INSTALLATIONS ÉLECTRIQUES À BASSE TENSION ET À TRÈS BASSE TENSION (Livre 1 – AR 08/09/2019)

Adresse du contrôle:	Rue de la Paix 60, 7780 COMINES		
Code EAN installation:	541449020700099664		
Tarif compteur(s):	Bihoraire	Cabine HT privée:	Non
Numéro compteur(s):	2430828-2014	GRD:	ORES
Index compteur(s):	J 008410.1 / N 013389.4	Type de locaux:	Maison individuelle
Type d'installation	Unité d'habitation

Type de contrôle:	Visite de contrôle vente ancienne installation domestique (8.4.2)
Date de réalisation:	☑ Avant le 01/10/1981 ☑ Après le 01/10/1981 et avant le 01/06/2020 ☐ Après le 01/06/2020
Notes:	Voir rubrique "CONSTATATIONS - Remarques"
Dérogations (Partie 8):	Appliquées
Réinspection au rapport:	/

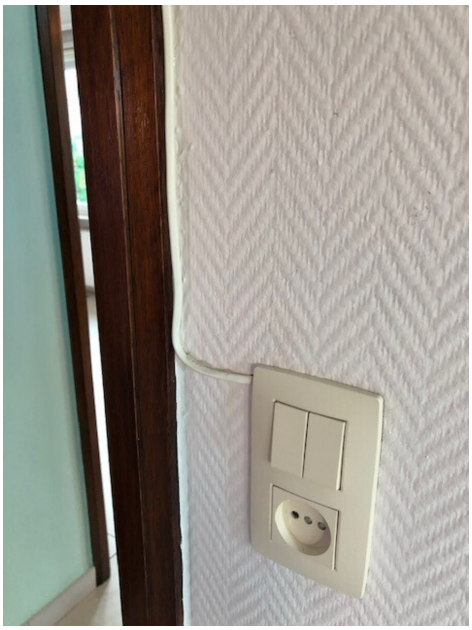
7.22B. - Tous les presse-étoupes non utilisés (tableaux de répartition et de manoeuvre, interrupteurs, socles de prises de courant et boîtes de dérivation) doivent être obturés correctement. (Livre 1, Sous-section 5.2.6.1.)

Explication: Interrupteur cave (photo)

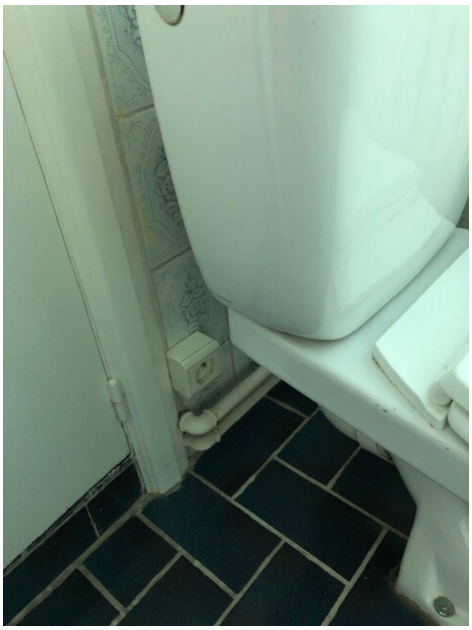
8.17. - Les canalisations électriques installés ne sont pas conformes (p.ex. câble souple côté-à-côté (VTLmB), câbles plats avec isolation PVC (LMVVR), câbles coaxiaux (COAX), câbles téléphoniques (VVT),…)

Explication: Voir câble non conforme sortant de l'interrupteur (photo).
